**Ehitusloa taotluse nr 2511271/02736 kooskõlastusest
keeldumine ja nõuete esitamine ehitusprojektile riigitee
nr 15126 maaüksuste piirides ja tee kaitsevööndis
Viraksaare külas Järvamaal**

Olete Transpordiameti (TRAM) kaasanud ehtisregistris (Ehitusloa taotlus nr 2511271/02736, menetlus nr 478978) Ehitusloa taotluse menetlusse. Koos ehitusloa taotlusega on ehtisregistris esitatud ka ühisveevärgi ja -kanalisatsiooni (ÜVK) ehitusprojekt, Aquare OÜ töö nr AQ24199 *Jõgisoo küla liitumine Ambla aleviku ÜVK-ga projekteerimistööd* tööprojekti staadiumis (edaspidi *Projekt*).

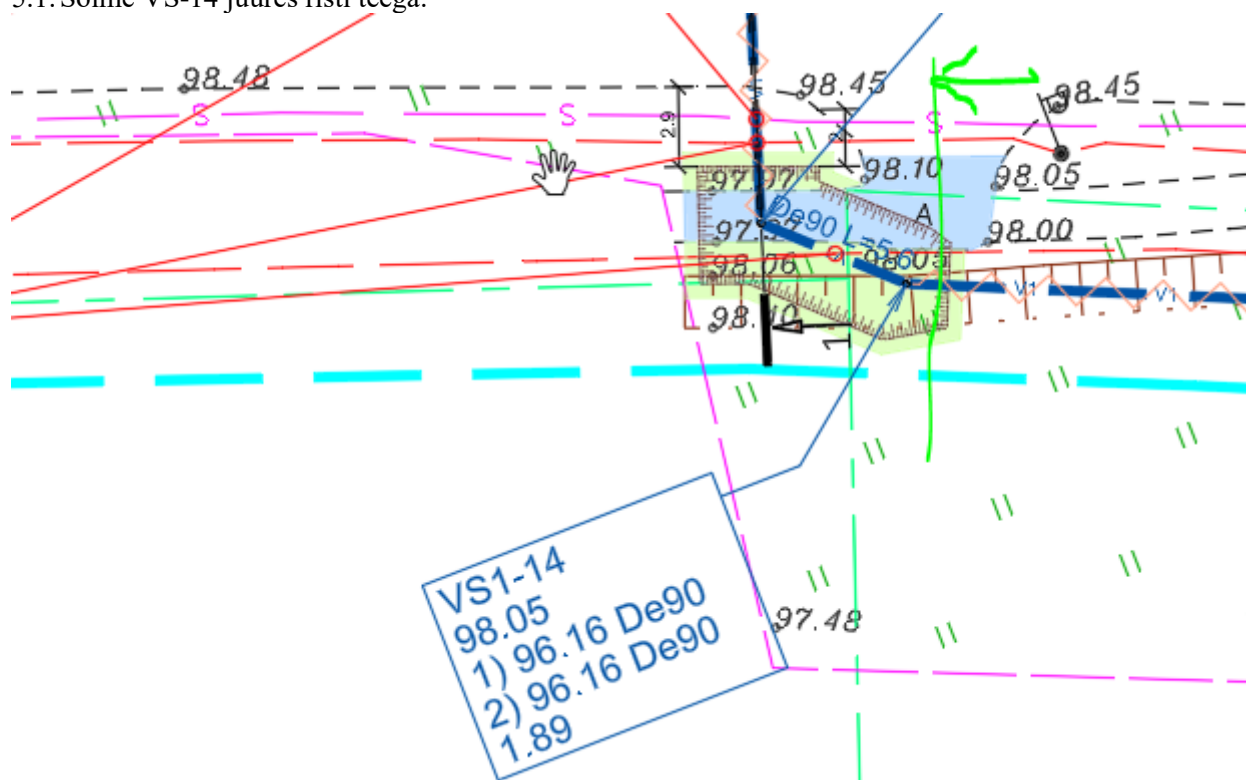
Projektiga kavandatav tegevus riigitee 15126 Ambla – Tamsalu tee maaüksuste piirides:

- Km 1,60 tehnovõrkude ristumine riigiteega (VS1-15 – VS1-16)
- Km 1,80-1,89 tehnovõrgud teemaal sh ristumine km 1,85 (KS1-10 – KS1-11)

5.1. Sõlme VS-14 juures risti teega:

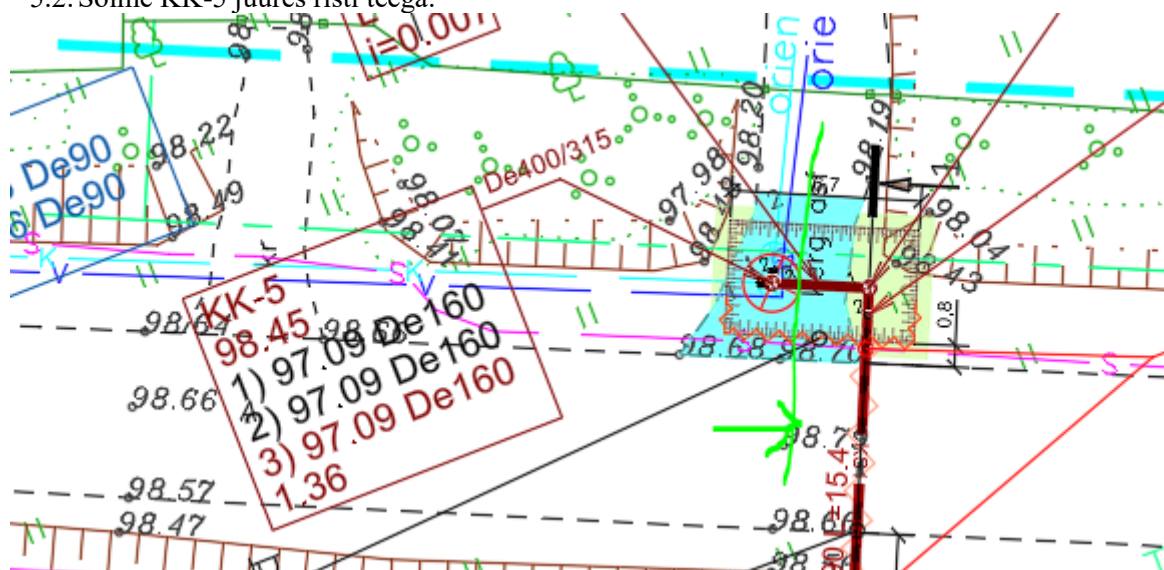
5. Riigitee tee piirides katendi taastamise osas palume lisada ristlõiked
